TRANSPORDIAMET

**Pärna kinnistu projekteerimistingimuste  
eelnõu kooskõlastamine märkustega**

Kinnistu (katastritunnus 65101:001:0730) asub riigitee nr 11124 Viskla-Pikavere tee (edaspidi riigitee) km 6,045-6,118 kaitsevööndis.

Joonis 1. Väljavõte asendiplaanist

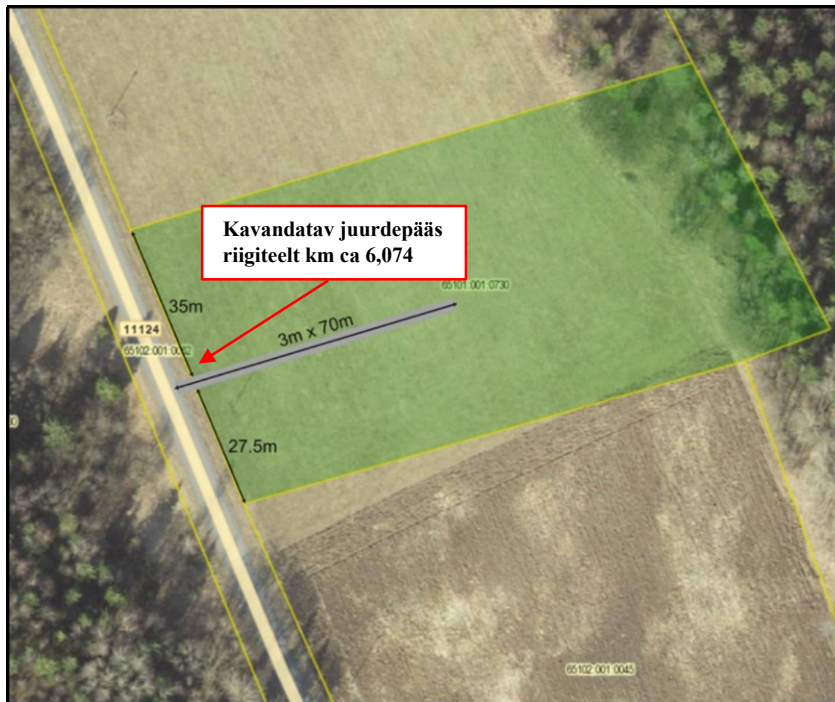
1. Projekti asendiplaanile kanda ja seletuskirjas tuua välja EhS § 71 kohane teekaitsevöönd.
2. Kanda joonistele ehitiste (hoone, piire, parkla vms) kaugus riigitee äärmise sõiduraja välimisest servast.
3. Riigitee kaitsevööndis on keelatud EhS § 70 lg 2 ja § 72 lg 1 nimetatud tegevused, sh on keelatud ehitada ehitusloakohustuslikku teist ehitist. Riigitee kaitsevööndis kehtivatest piirangutest võib kõrvale kalduda Transpordiameti nõusolekul vastavalt EhS § 70 lg 3. Nõustume eelnõu juurde lisatud plaanilahendusega, kus hoonestusala on näidatud väljapoole teekaitsevööndit (vt *lisa I*).
4. Projektis kasutada riikliku teeregistri (<http://teeregister.riik.ee>) põhiseid teede numbreid ja nimetusi.
5. Nõustume juurdepääsu kavandamisega riigitee km ca 6,074 projekteeritava ristumiskoha kaudu (vt *joonis I*).

Riigiteele uue ristumiskoha rajamisel lähtuda kirja lisast 2. Kuna kavandatavate hoonete sh rajatiste ehitustegevuseks puudub sobilik juurdepääs, siis peab kinnistu mistahes ehitusloale eelnevalt olema meiega vähemalt ristumiskoha ehitamise leping sõlmitud. Nii saame kooskõlastada ehitusloa veendumusega, et ristmiku rajamine toimub teomanikuga kokku lepitud tingimustel.

Joonis 2. Ristumiskoha pikikallete kujundamine

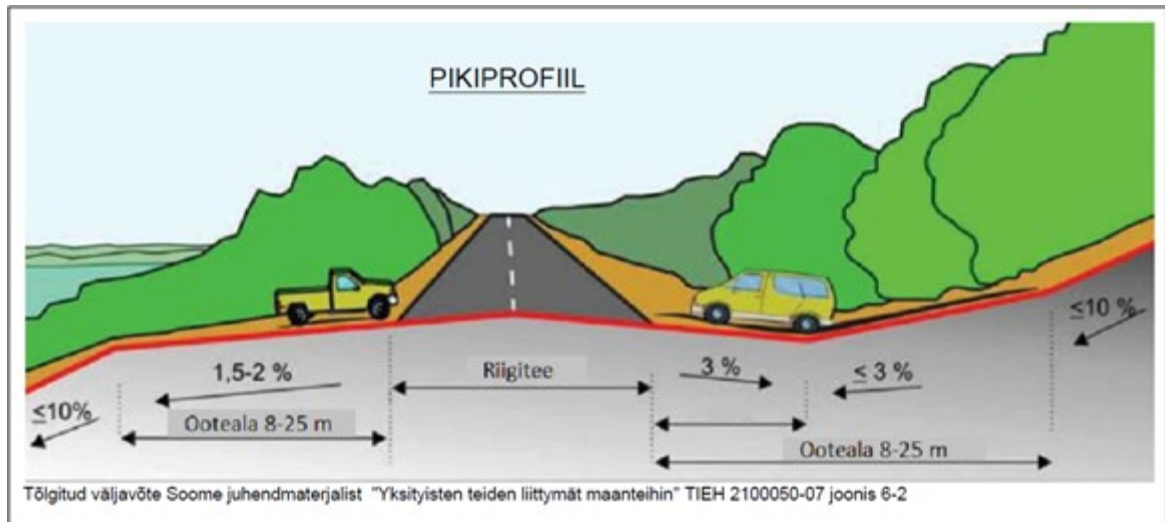
10. Ristumiskoht projekteerida riigiteega võimalikult täisnurga all. Ristumiskoha pikikalded määrata vastavalt alltoodud joonis 2 põhimõtetele arvestusega, et riigitee alusele maale sademevett üldjuhul ei juhitata.
